C	23.04.2021	Flytte tilkobling av eksisterende VA mellom SK4 og SK5	KAØ		
B	22.05.2020	ARBEIDSTEGNING	KAØ		
A	07.04.2020	Revisjon etter kommentarer	KAØ		
Rev.	Dato	Tekst	utf.	kontr.	godk.
Boligbygg Vest AS			Format	A1	
Gnr/Bnr 134/4			Målestokk	1:250 m	
Hilland felt 7 - del 2			Dato	20.03.2020	
VA-Plan			Tegnet av	KAØ	
Alver kommune			Fagkontroll		
Oversiktstegning			Godkjent av		
Tegningsstatus			Arbeidstegning		
BYGGADMINISTRASJON Harald Bjørndal a.s			TEGN.NR.	H1	
			REV. NR	C	
PROSJEKTADMINISTRASJON-REGULERING-KOMMUNALTEKNISK PLANLEGGING 5640 EIKELANDSOSEN TLF 56581130 E-post: post@byggadmin.no

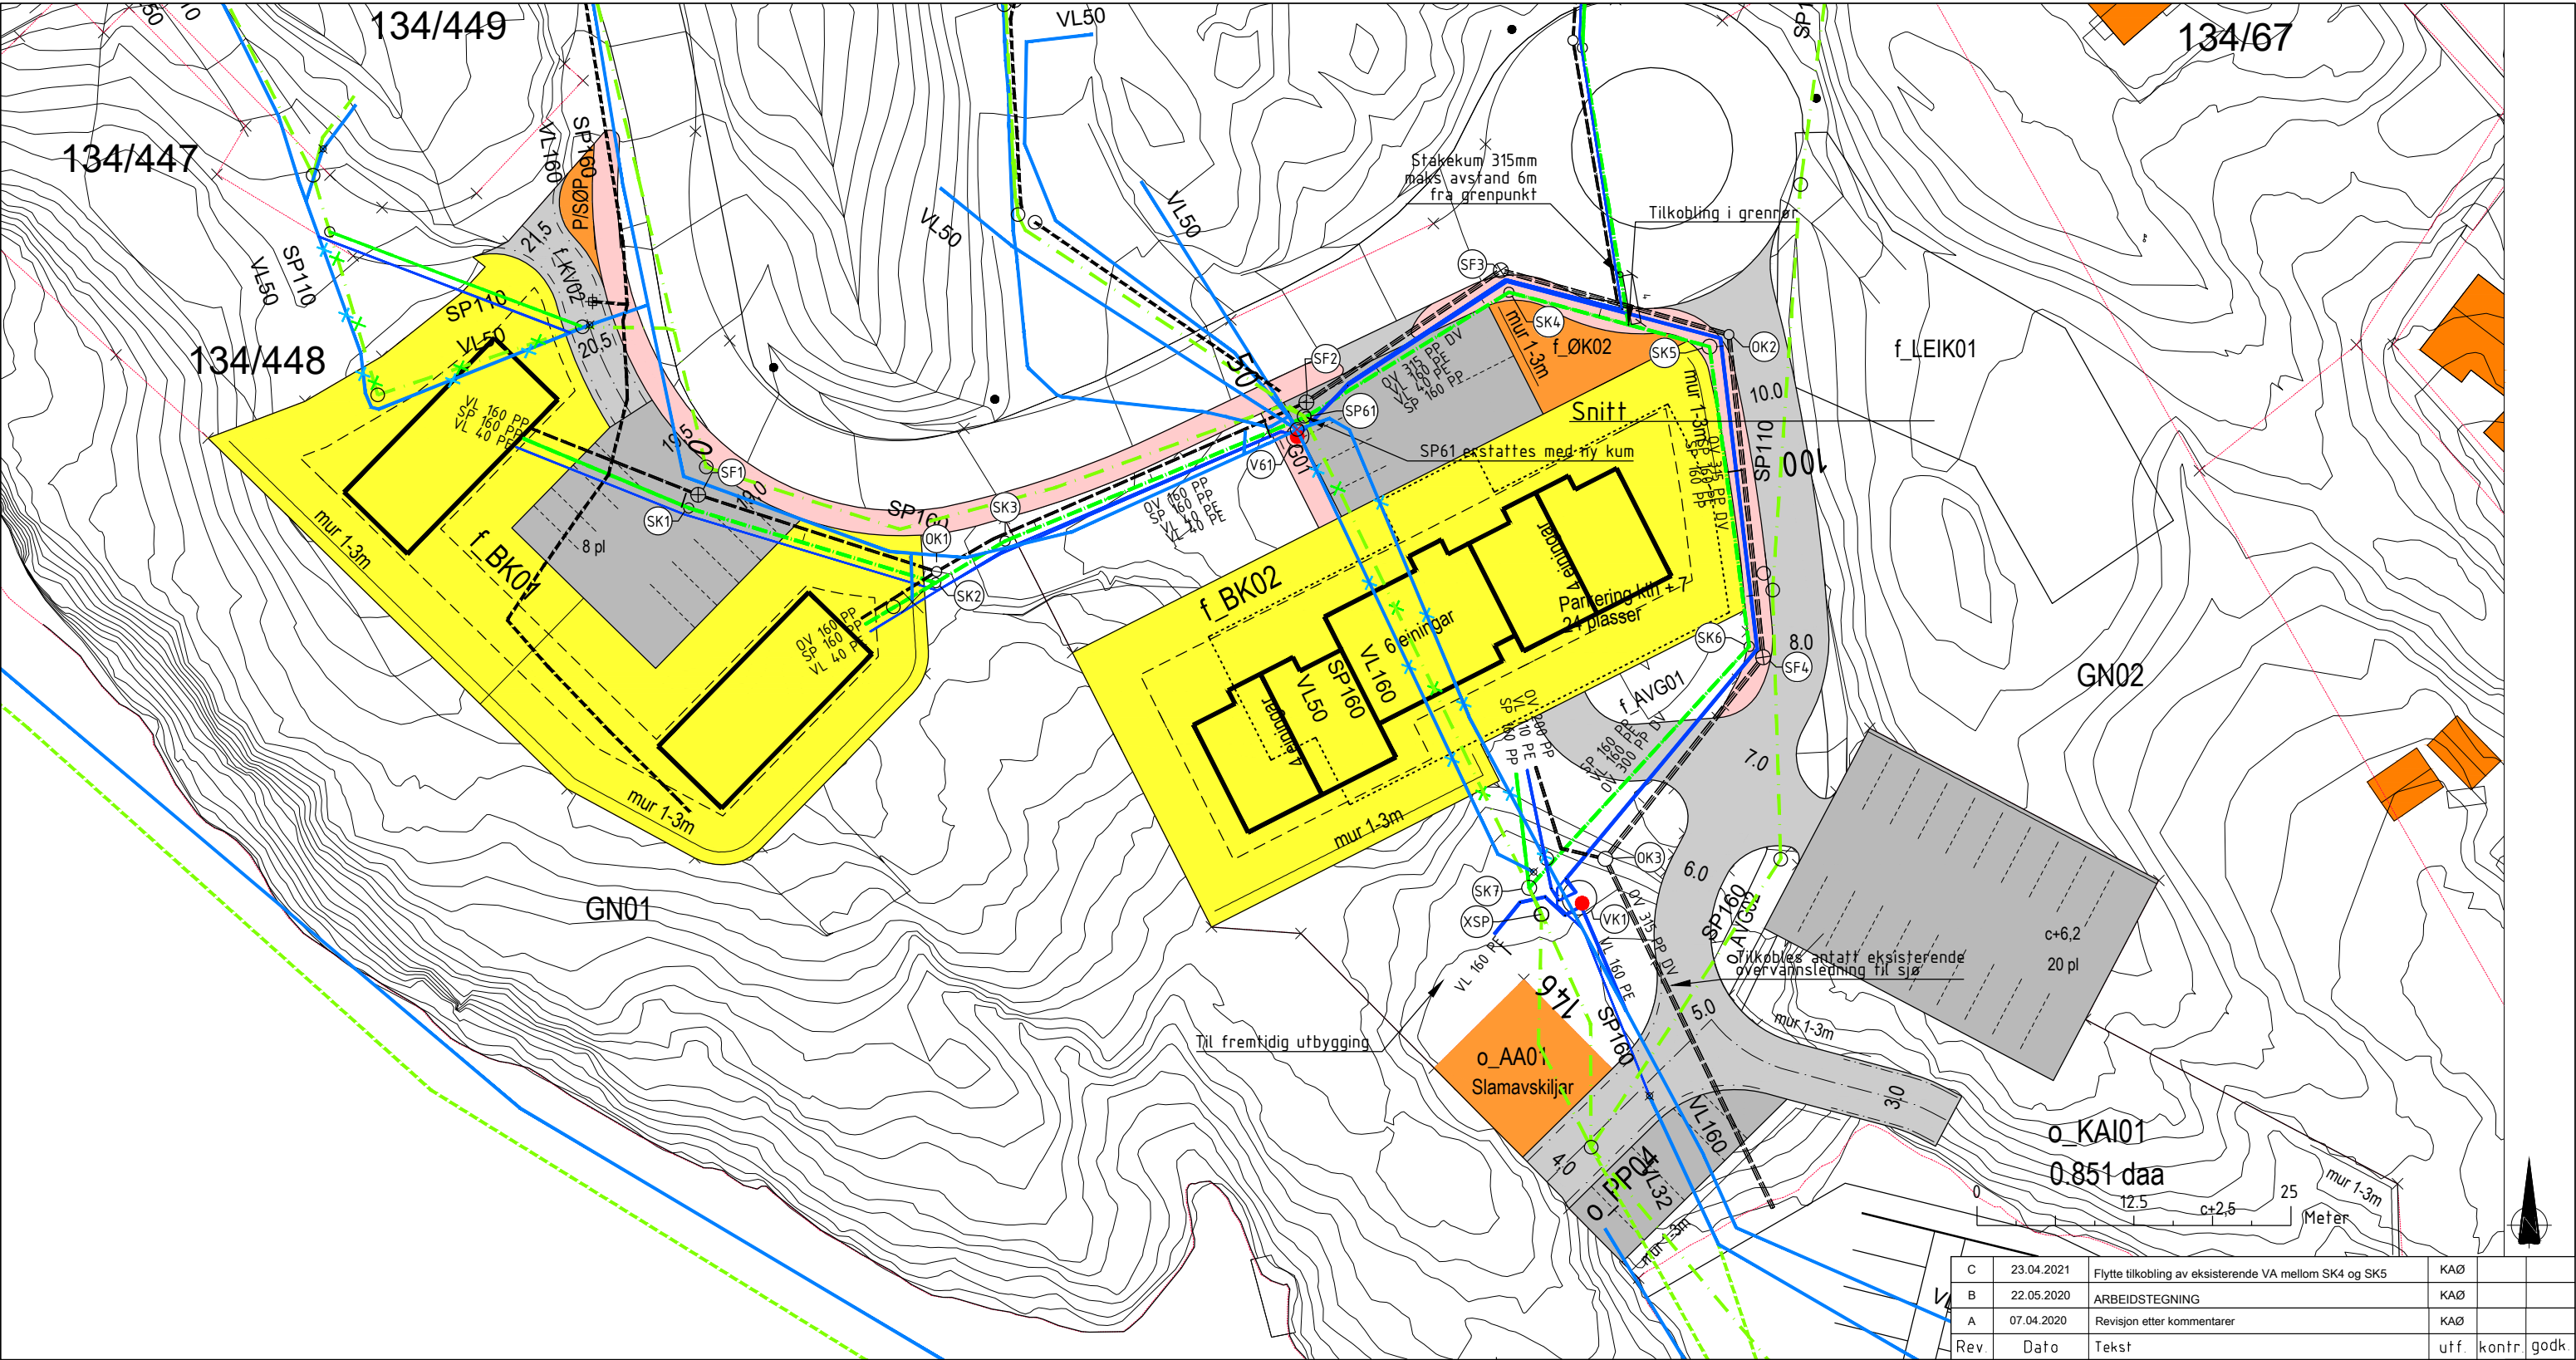
Under arbeid viser det seg at tilkobling i SK4 ikke er mulig siden retning på privat ledning er en annen en forutsatt. Det vil derfor kobles til kommunalt anlegg med grennrør. Det etableres stakekum 4m (maks. 6m fra grenpunkt)

Retning på VA-grøftene vil med dette ikke endres
